PREGUNTAS Y RESPUESTAS

Imagen 1 – Placa de aislamiento acústico EU6

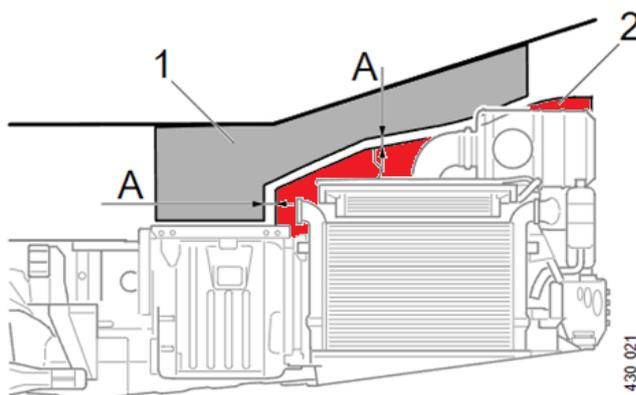
Q2. ¿Hay posibilidad de anticipar el suministro del aislamiento complementario para la fase 2 de emisiones sonora (ruido de paso)?

La placa de aislamiento acústico (2) va a ser entregada con el chasis exclusivamente para los motores con nivel de emisión EU6 y la placa de aislamiento acústico complementario (1), deberá ser introducida por el carrocerero como indicado en el manual del carrocerero (BBM).

- 1. Shielding
- 2. Sound insulation wall
- A. Opening between sound insulation wall and supplementation, 70 mm

Imagen 2 – Ubicación del APS

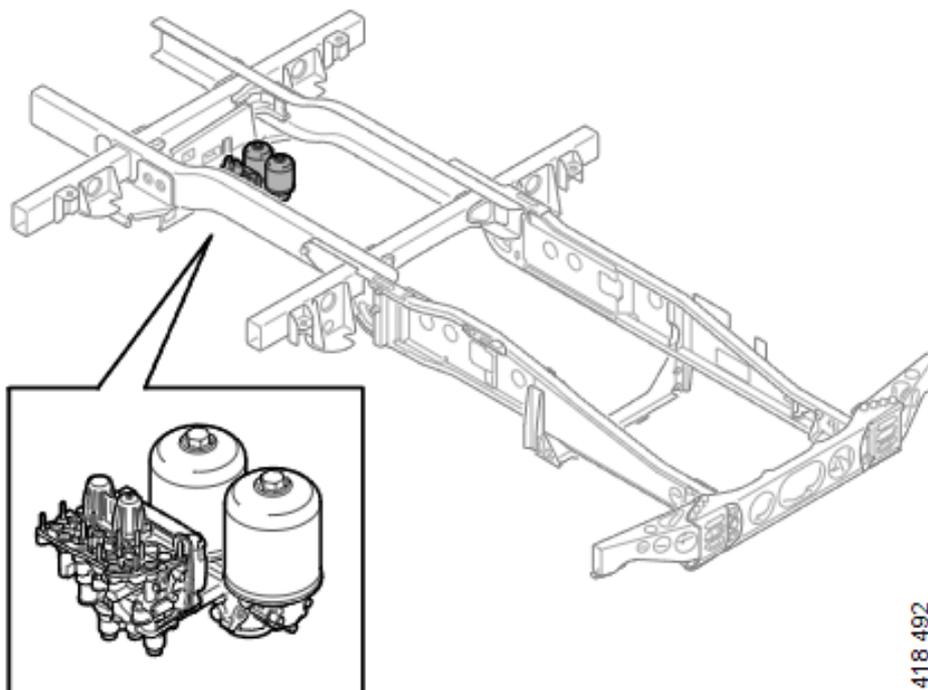
Q5. ¿El sistema APS va a estar ubicado en cual área del chasis?

La ubicación del APS va a ser similar al del chasis actual NBC cómo indicado en la imagen (2).

Local da unidade APS, chassi K

Imagen 3 – Ubicación de la válvula de freno

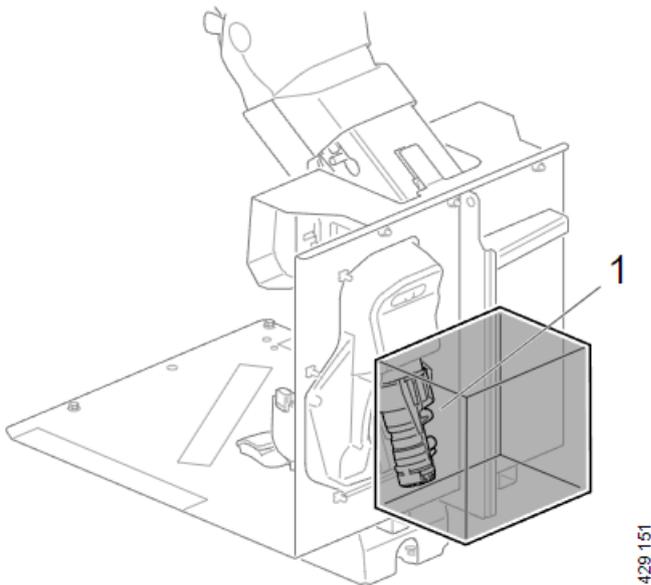
Q6. ¿Con relación al módulo de freno, el mantenimiento se deberá hacer por la parte delantera de la carrocería?

La remoción de la válvula de freno es hecha por la parte interna del vehículo, sin embargo el acceso a los tubos y conexiones de la válvula se debe realizar por la parte delantera del vehículo, lo que requiere un volumen como se muestra en la imagen (3).

Válvula de freio na montagem do pedal:

- A válvula do freio no lado dianteiro da montagem do pedal deve estar acessível.

1. Válvula do freio

Imagen 5 – ICL NBC

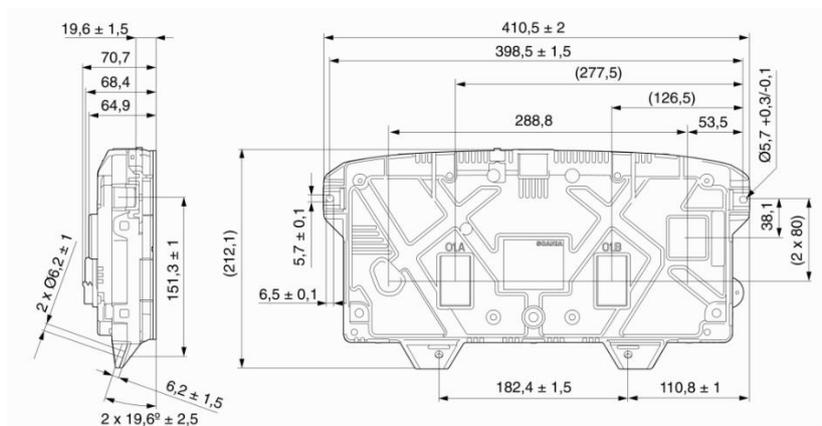
Q9. ¿El ICL tiene la misma dimensión externa con relación al actual Euro 5 (NBC)?

Hay algunos cambios en el ICL (*Instrument Cluster*). Para más informaciones consulte los manuales de ambas generaciones. Algunas dimensiones del nuevo ICL pueden verse en la imágenes a continuación (4) y (5):

Dimensões principais do instrumento combinado

- A. 378,2 mm
- B. \varnothing 5,7 mm
- C. 152,5 mm
- D. \varnothing 6,2 mm
- E. 263 mm
- F. 58 mm
- G. 168 mm
- H. \varnothing 5,7 mm
- I. 0,8 mm
- J. 80 mm
- K. 34,7 mm
- L. 404,7 mm
- M. \varnothing 5,8 mm
- N. 1,3 mm

Imagen 6 – COO

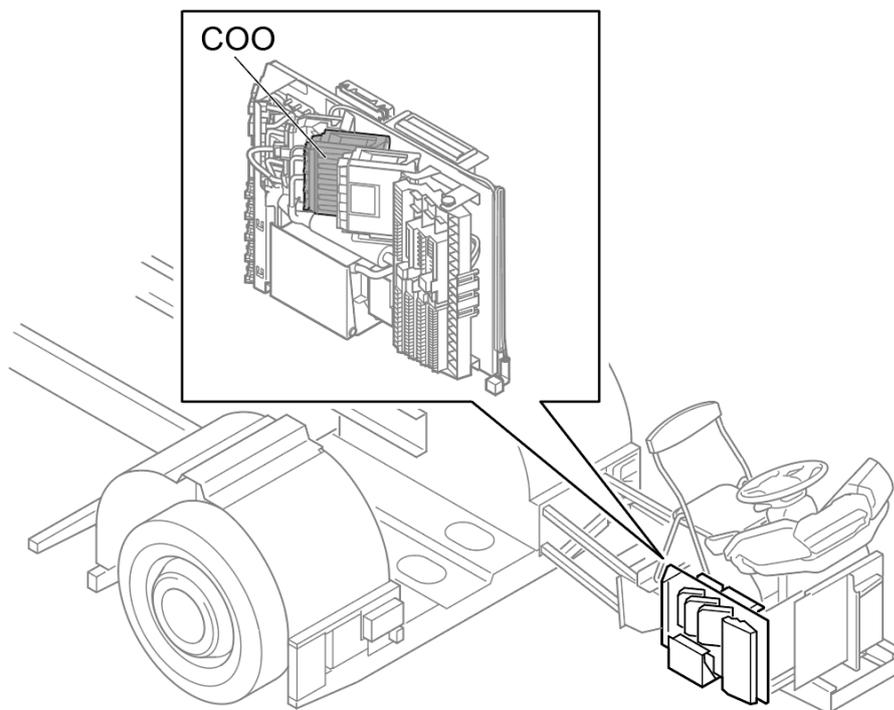
Q11. ¿La ECU del COO va a estar montada en la columna de dirección o en otro lugar?

La ECU del COO va a estar montada en la placa de la central eléctrica del chasis cómo indicado en la imagen (6).
